改善箇所説明図

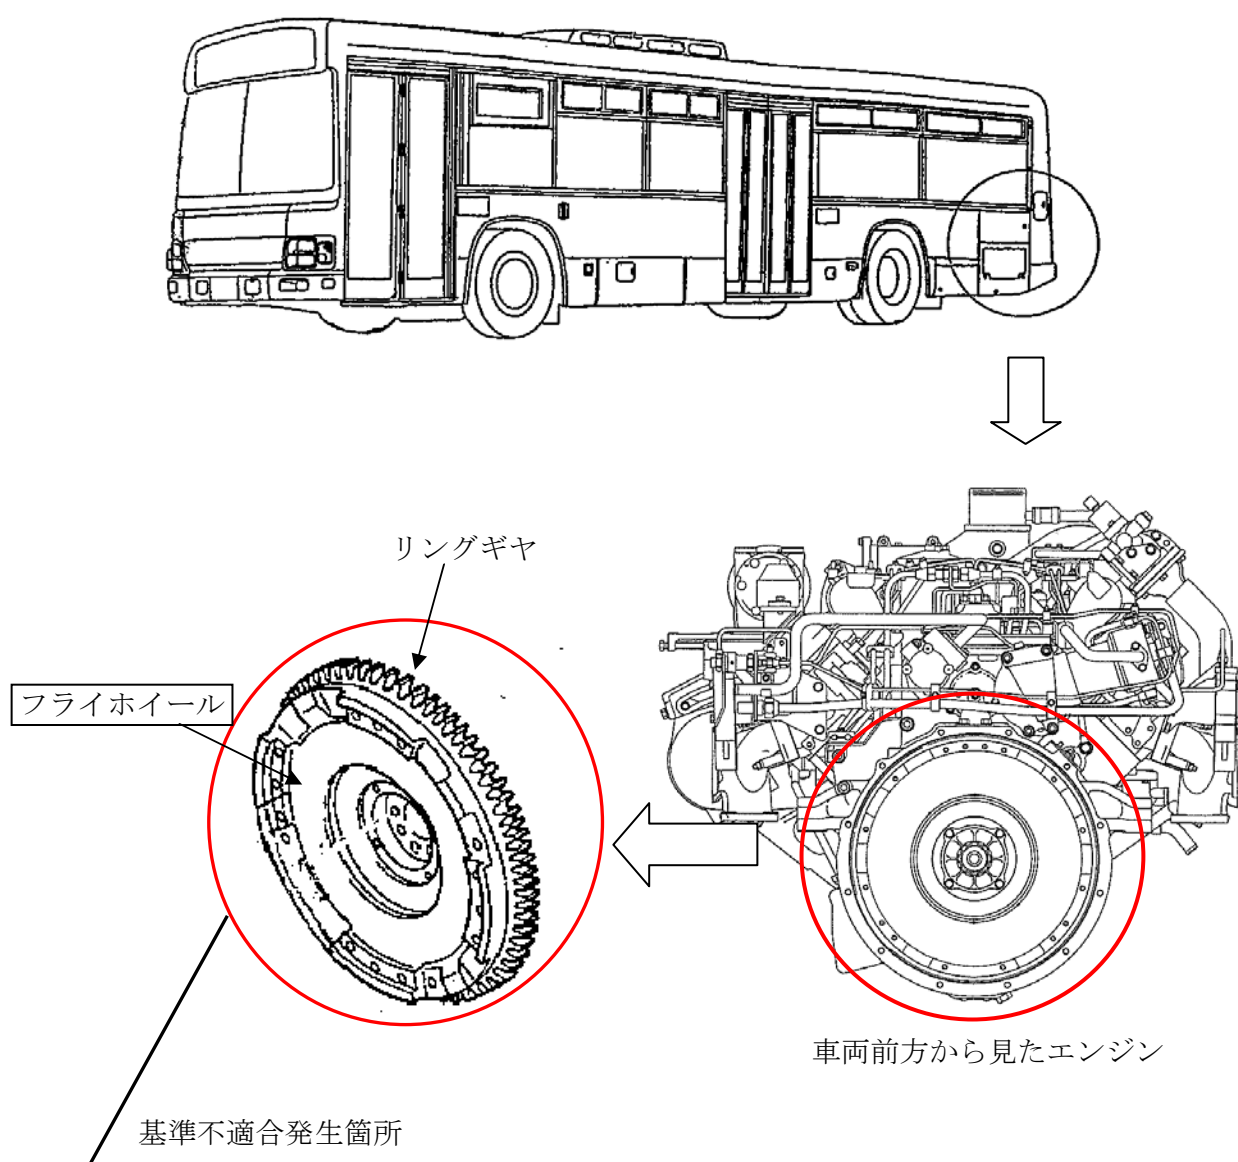
アイドリングストップシステムを装着した大型路線バスにおいて、フライホイールのリングギヤの強度が不足しているため、始動の繰り返しによりギヤの歯が欠損して、原動機が始動できなくなるおそれがある。

改善の内容: 全車両、フライホイールを対策品と交換する。

識別: フライホイールハウジングのポインタ部に黄色ペイントを塗布する。
